## NUOVO SVINCOLO AUTOSTRADALE DI VADO LIGURE

### PROGETTO DEFINITIVO

Relazione di ottemperanza al Parere n.53/2020 del C.S.LL.PP.

**RELAZIONE DI OTTEMPERANZA AL PARERE DEL C.S.LL.PP. n.53/2020**

Fig 4-1 Sistemazione Rio Termini in prossimità del Ponte Bossarino 1

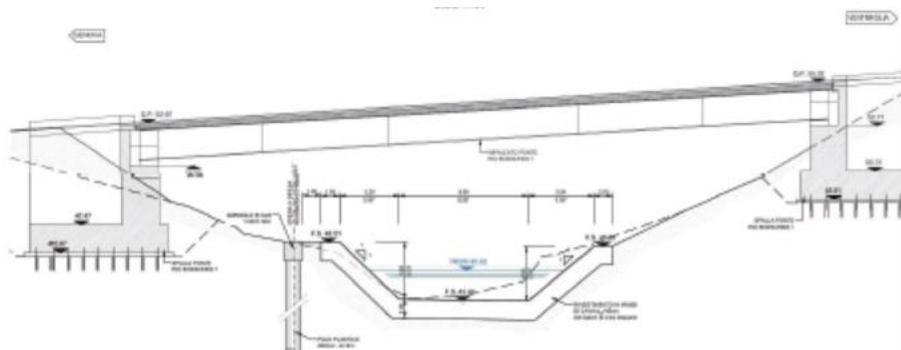
Pagina del parere	67
Tipo	P
Controdeduzione	A seguito di specifici ulteriori rilievi, si è provveduto ad aggiornare la relazione idraulica del Rio Termini, introducendo una modifica alle opere di imbocco a nord dell'autostrada, così che non si presentano più le criticità evidenziate.
FASE	PD
Documentazione	194-P280_D_IDR_RH_001

L'intervento principale nell'ambito delle sistemazioni idraulica è quello previsto a monte del tombino esistente sul rio Termini. Tale zona è caratterizzata allo stato attuale da un'area allagata incompatibile con la strada di progetto. È stata quindi prevista un rimodellamento dell'alveo con una sezione trapezia rivestita in massi cementati di dimensioni tali da contenere la piena 200ennale. (...)

Figura 2: Stralcio della carta geologica e geomorfologica dell'area di interesse (Scala 1:2000) – el. 018

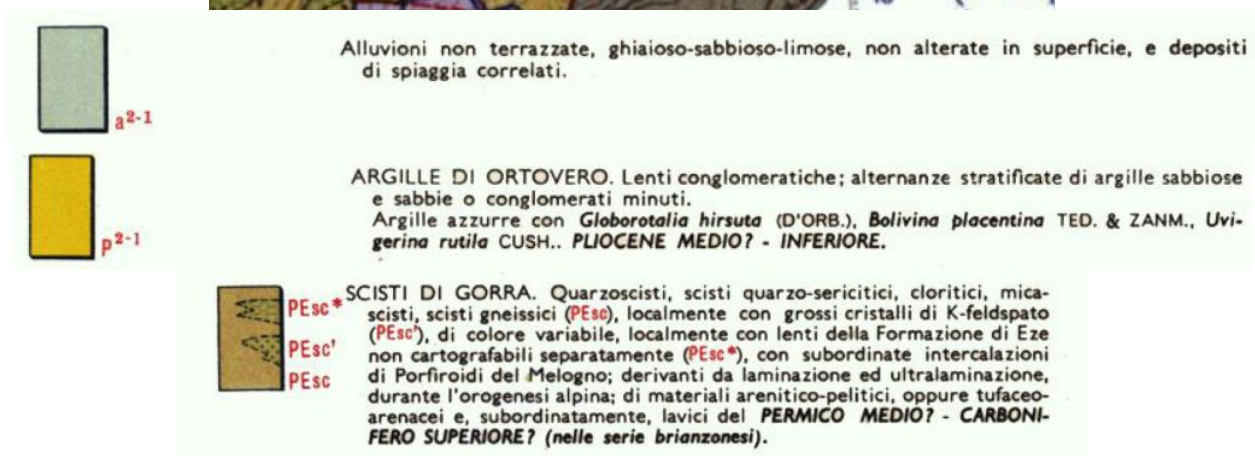
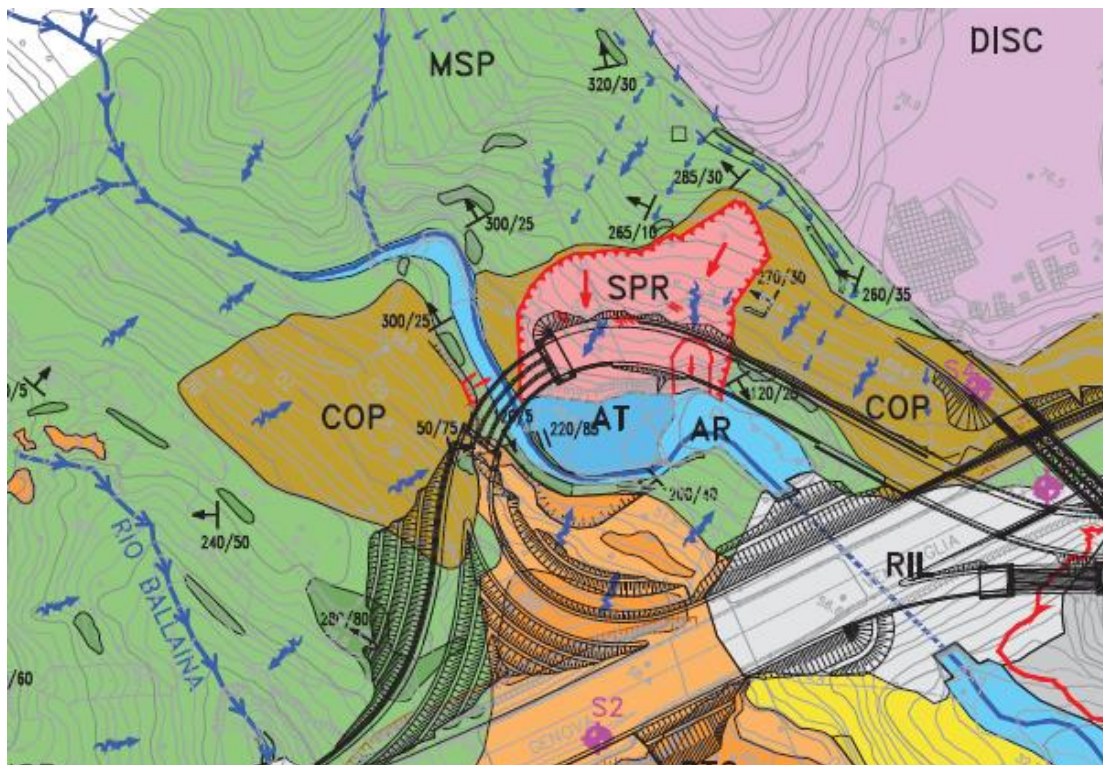
N. progr.	6
AMBITO	ASPETTI GEOLOGICI
Oggetto	Monitoraggio frana
Osservazione	"si suggerisce di effettuare, prima di qualsiasi intervento, un rilievo topografico di dettaglio del versante in frana, ad esempio Lidar montato su drone. Tale rilievo permetterebbe di definire meglio i confini del corpo frana e potrebbe costituire la base iniziale di informazione sulla dinamica del fenomeno (punto 0). La frana in questione potrebbe infatti comprendere anche altre zone potenzialmente "innescabili" come mostrato in Figura 4. In tal senso il sistema di monitoraggio dovrebbe essere in grado di verificare anche questa possibilità."
Pagina del parere	55
Tipo	R
Controdeduzione	La tecnica di esecuzione del rilievo topografico del corpo di frana, con allargamento dello stesso rilievo a tutto il versante in copertura detritica della valletta Rio Termini, dovrà essere valutata anche in funzione della fitta copertura vegetazionale presente che potrebbe "mascherare" la reale topografia del pendio, soprattutto in termini di coordinata "z" ; da valutare quindi la necessità di un taglio vegetazionale parziale o estensivo, preliminarmente all'esecuzione del rilievo topografico. Tale attività potrà essere avviata a valle dell'avvio dell'iter autorizzativo.

3. In relazione alla preliminare definizione della forma e delle caratteristiche della frana, ottenuta grazie alle sezioni stratigrafiche ricostruite anche sulla base della tomografia sismica, si suggerisce di effettuare, prima di qualsiasi intervento, un rilievo topografico di dettaglio del versante in frana, ad esempio Lidar montato su drone. Tale rilievo permetterebbe di definire meglio i confini del corpo frana e potrebbe costituire la base iniziale di informazione sulla dinamica del fenomeno (punto 0). La frana in questione potrebbe infatti comprendere anche altre zone potenzialmente “innescabili” come
